改善箇所説明図

基準不適合発生箇所 ①

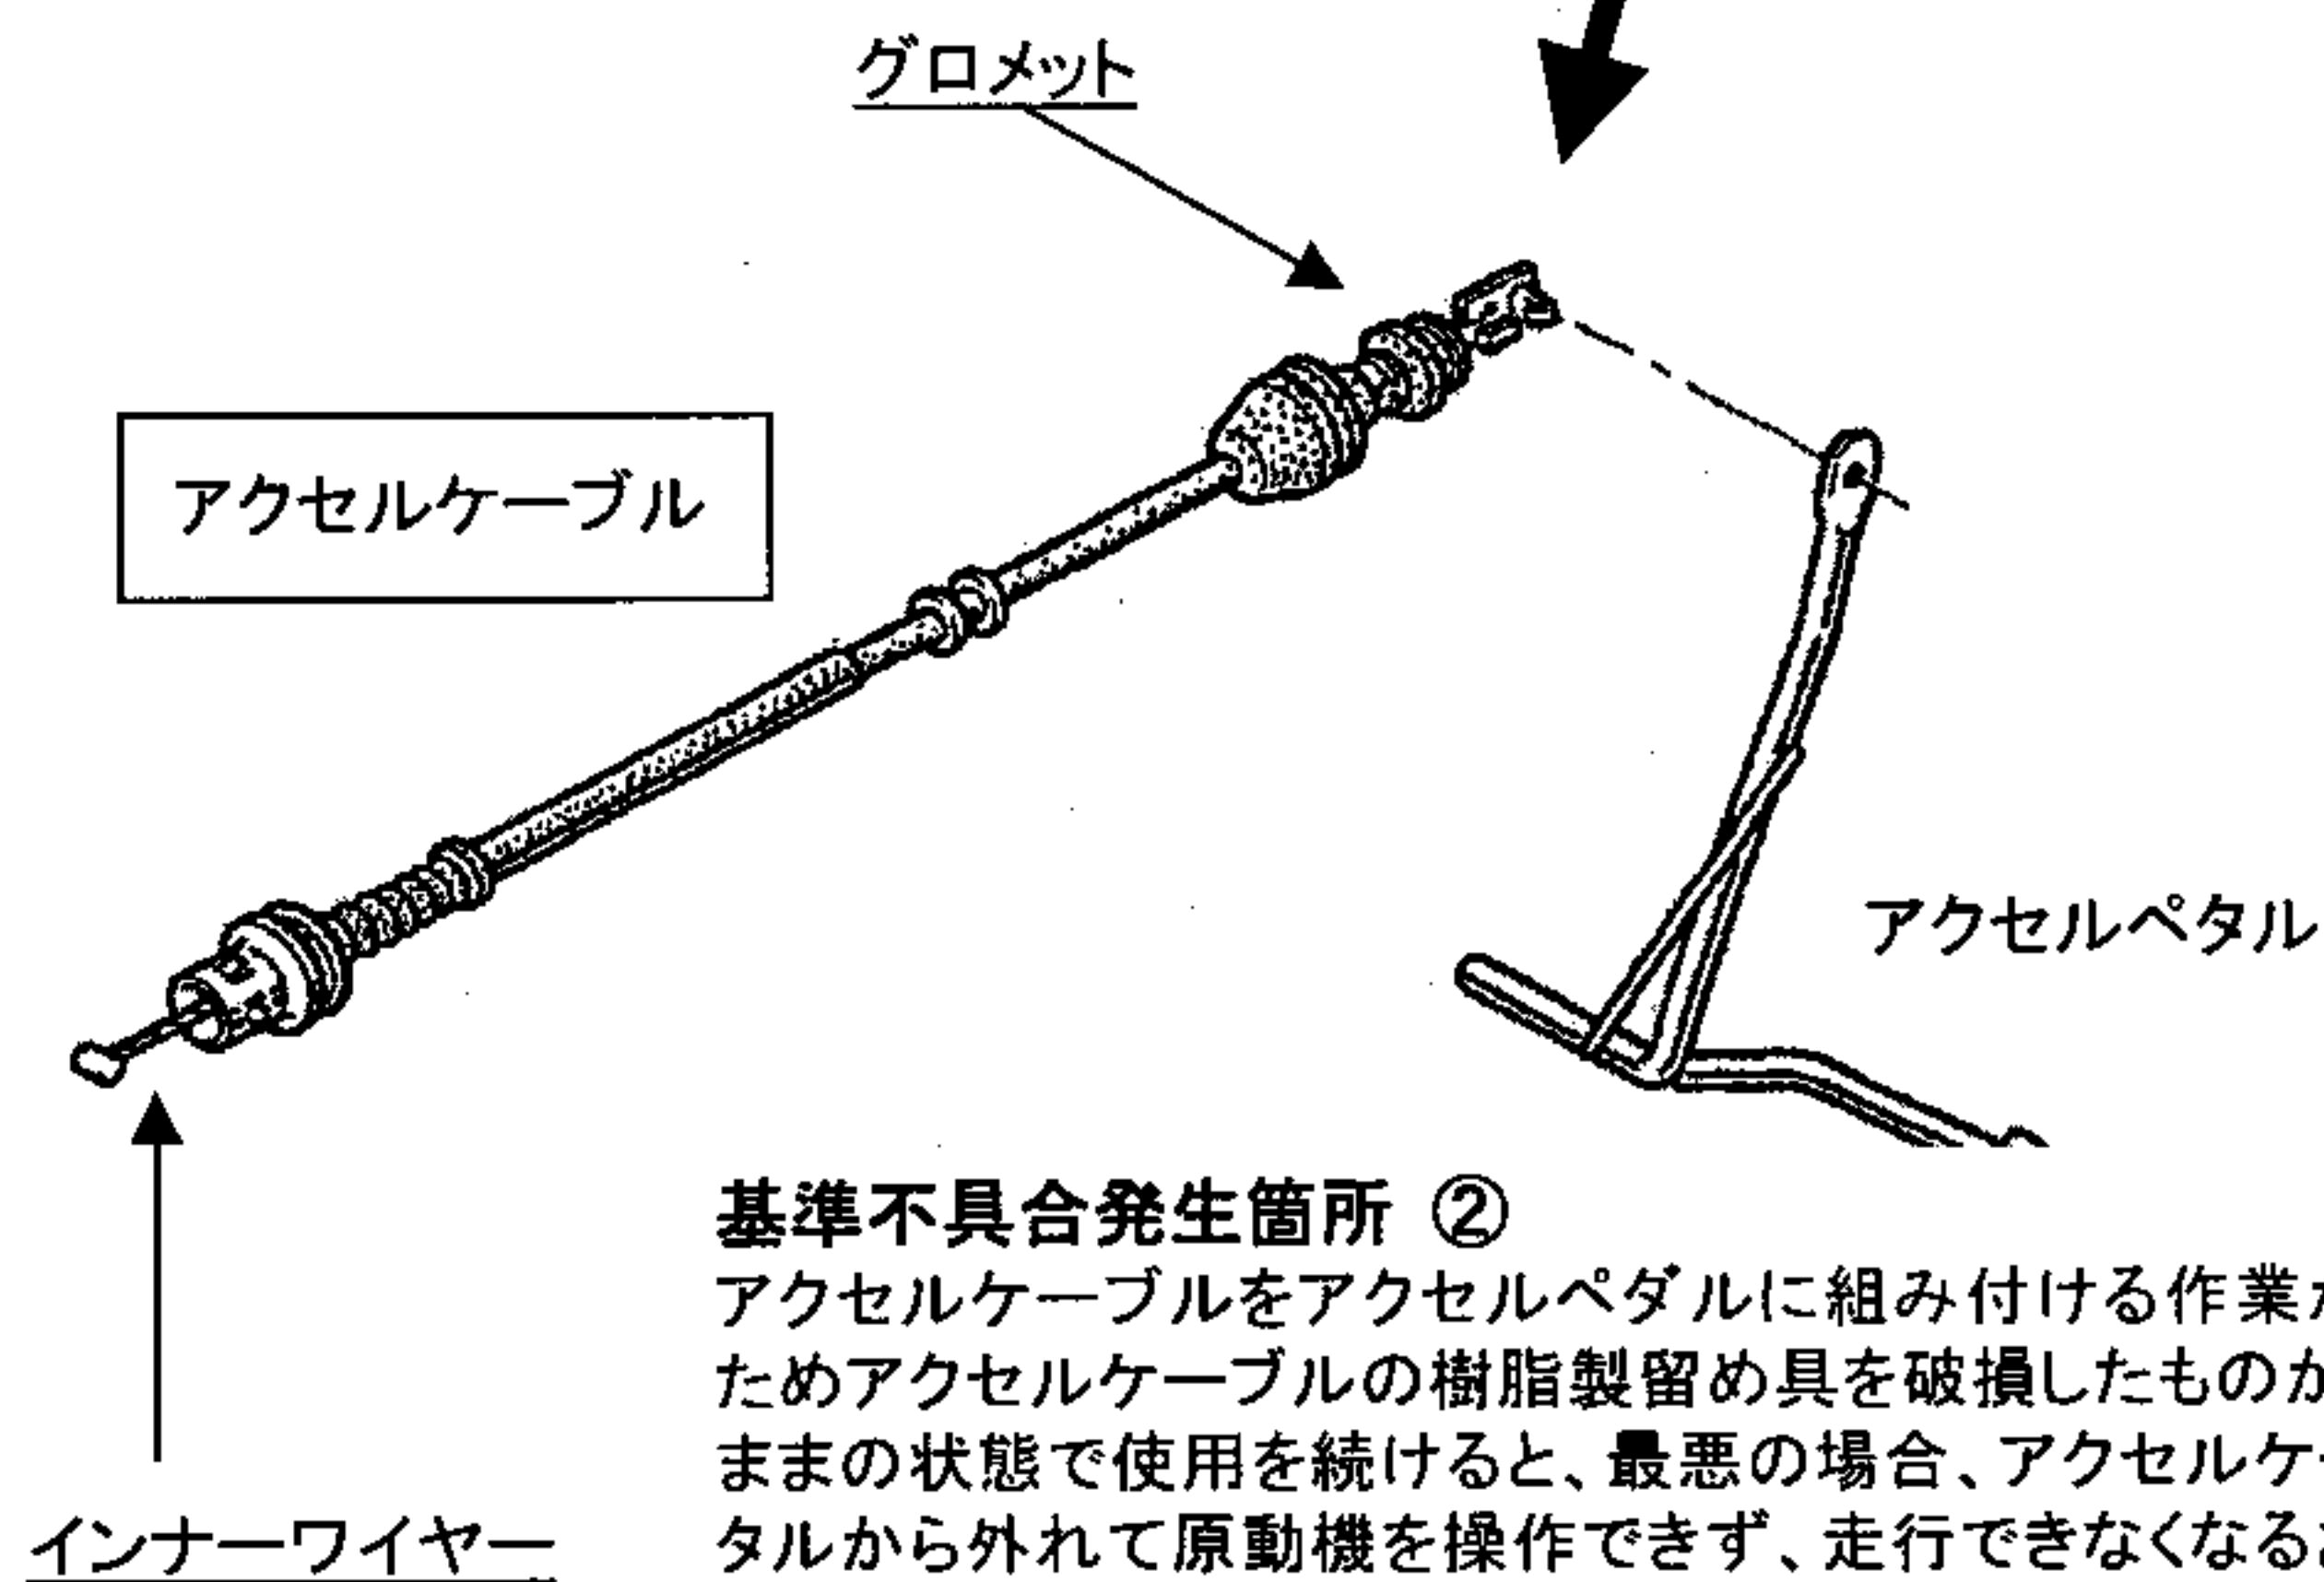
原動機の加速装置において、アクセルケーブルを車体取り付けしている樹脂製グロメットの構造が不適切なため、そのままの状態で使用を続けると、アクセルケーブルのインナーワイヤーがグロメットの切り欠き部と擦れて損傷し、最悪の場合、当該ワイヤーがほつれてグロメットに引っかかり、アクセルペダルを戻しても原動機の回転が下がらなくなるおそれがある。

アクセルケーブルをアクセルペダルに組み付ける作業が不適切なためアクセルケーブルの樹脂製留め具を破損したものがあり、そのままの状態で使用を続けると、最悪の場合、アクセルケーブルがペダルから外れて原動機を操作できず、走行できなくなるおそれがある。

全車両、アクセルケーブルを対策品と交換する
